**Verslag huishoudelijke elektrische installatie op laagspanning en zeer lage spanning****Algemeen:**

Referentie: 011-20260402-04	Datum controle: 02/04/2026
Keurder: 011

Eigenaar: Liliane Hermans	EAN-code: 541448820058053568
Adres installatie: Oudestraat 50, 2820 - Bonheiden	Nummer teller(s): 1LGZ0478629079
	Distributienetbeheerder installatie: Fluvius
Datum uitvoering installatie:	☐ Vóór 01/10/1981 ☒ Tussen 01/10/1981 en 01/06/2020 ☐ Vanaf 01/06/2020
Type:	☒ Wooneenheid ☐ Niet-huishoudelijk ☐ PV ☐ Batterij ☐ Laadpaal

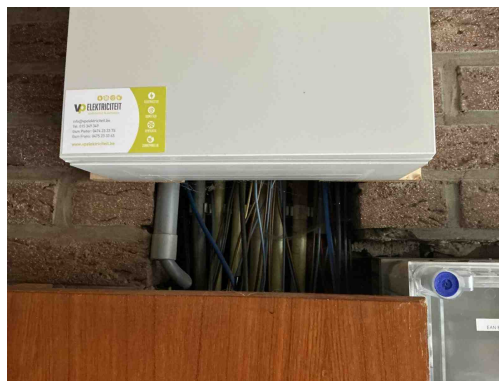
B17 - De voedingsspanning is niet op elk bord vermeld (Boek 1: 3.1.3.3).
Opmerking: Oa bord 1

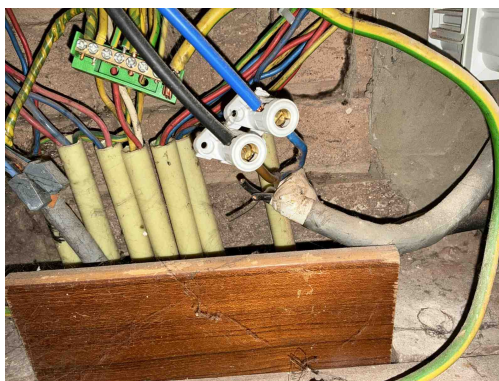
C21 - Het gebruik van geleiders van het type VOB, zonder bijkomende afscherming is niet toegestaan (Boek 1: 5.2.9.6).
Opmerking: Oa onder bord 1

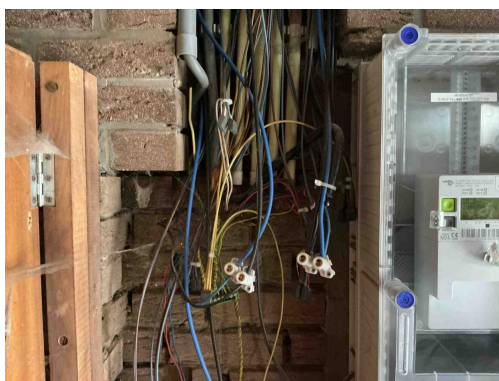
C28 - Niet gebruikte leidingen onder spanning zijn niet op een degelijke manier geïsoleerd of verwijderd (Boek 1: 4.2.1.1).
Opmerking: Oa onder bord 1

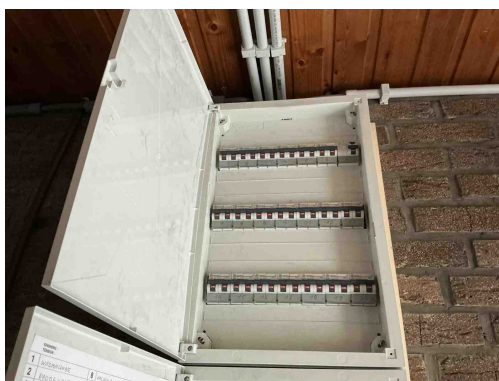
T02 - Gevaar voor rechtstreekse aanraking: genaakbare delen onder spanning (Boek 1: 4.2.2).

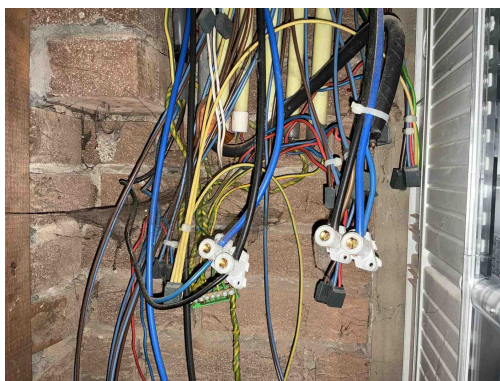
B02 - Het elektrisch verdeelbord is onvoldoende bereikbaar (Boek 1: 5.3.5.1).

Opmerking: Oa bord 2 te hoog, bord 3 in kast

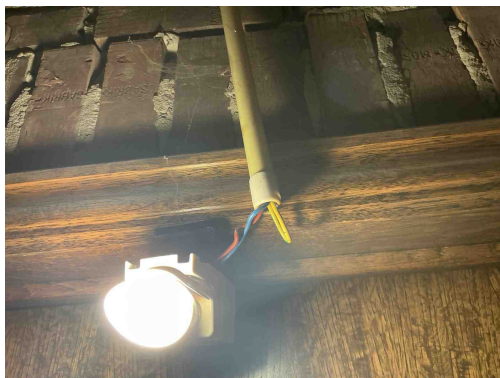
C26 - De verbindingen zijn niet gebeurd in borden, in aftakdozen, aan de klemmen van contactdozen, schakelaars of in de verlichtingstoestellen (Boek 1: 5.2.6.1).

Opmerking: Oa onder bord 1, berging

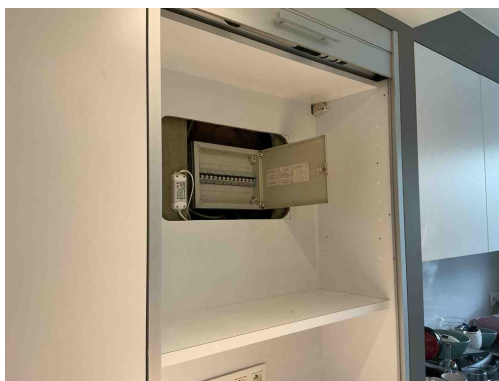
C26 - De verbindingen zijn niet gebeurd in borden, in aftakdozen, aan de klemmen van contactdozen, schakelaars of in de verlichtingstoestellen (Boek 1: 5.2.6.1).

Opmerking: Oa onder bord 1, berging

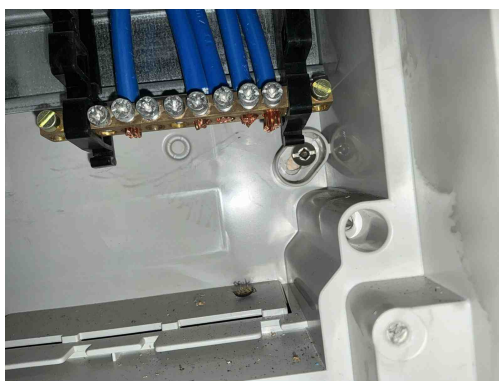
B02 - Het elektrisch verdeelbord is onvoldoende bereikbaar (Boek 1: 5.3.5.1).

Opmerking: Oa bord 2 te hoog, bord 3 in kast

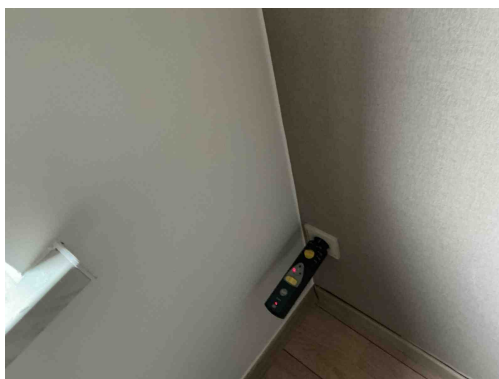
T21 - Het elektrisch materieel is niet geplaatst volgens de voorschriften van de fabrikant/ regels van goed vakmanschap . (Boek 1: 1.4.1.3)

Opmerking: Oa ophangvijzen bord 1

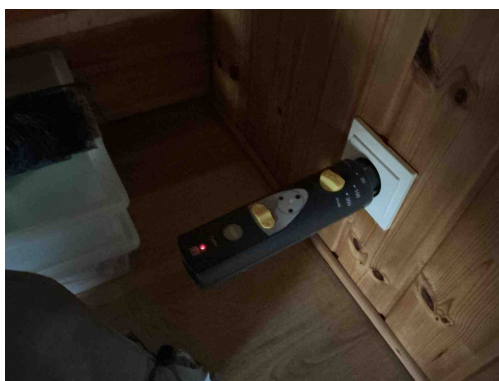
A16 - Er is geen continuïteit van de beschermingsgeleider van de contactdoos (Boek 1: 5.4.3.4).
Opmerking: Oa slaapkamer , boven extra bergruimte

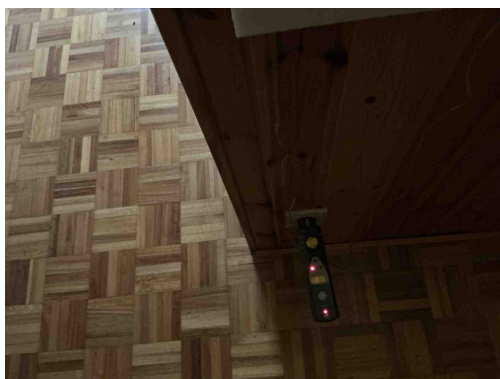
A16 - Er is geen continuïteit van de beschermingsgeleider van de contactdoos (Boek 1: 5.4.3.4).
Opmerking: Oa slaapkamer , boven extra bergruimte

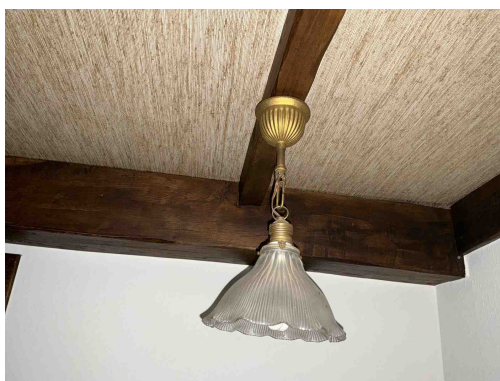
A16 - Er is geen continuïteit van de beschermingsgeleider van de contactdoos (Boek 1: 5.4.3.4).
Opmerking: Oa slaapkamer, boven extra bergruimte

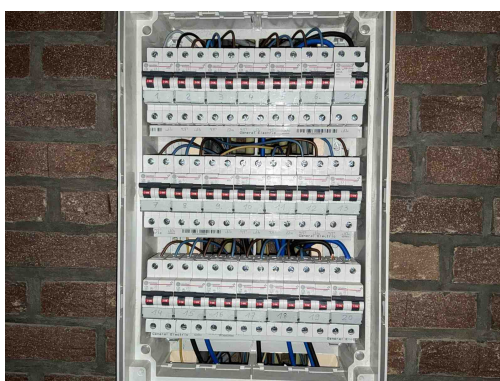
Klasse 0 toestel is niet toegestaan
Opmerking: Oa hal
